# VKPC 86635

Teknisk bulletin – September 2011

OE/SKF ny design

OE #: 31293177 ersätts av 31293668

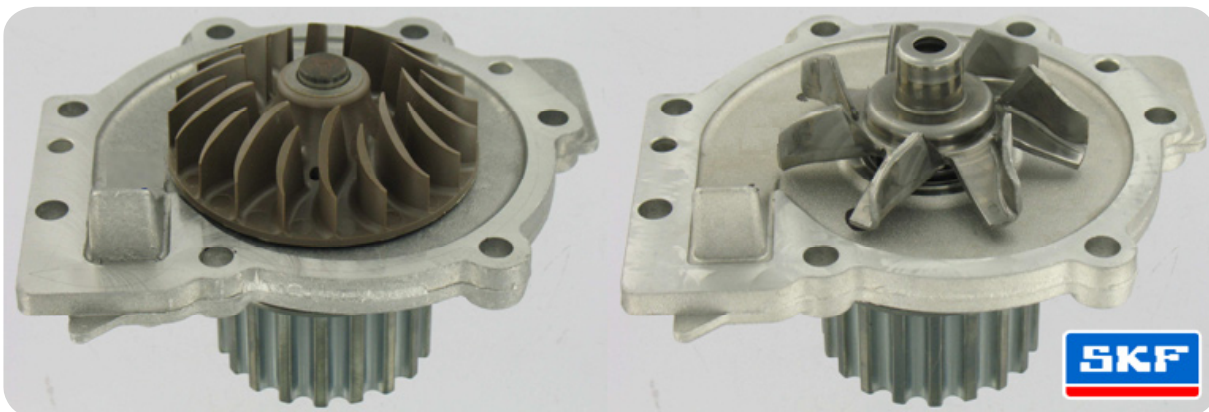
Volvo har ändrat konstruktionen på sin vattenpump, så att den även fungerar på ovan angivna tillämpningar. ⇔ SKF artikelnummer: VKPC 86635.

I vissa tillämpningar har en impeller av plast ersatts med en impeller av metall.

- OE #: 31293177
- Impeller av plast

- OE #: 31293668
- Impeller av metall

Impellern av metall i denna vattenpump från SKF överensstämmer med den senaste OE-utvecklingen och är utbytbar mot tidigare OE-konstruktioner.
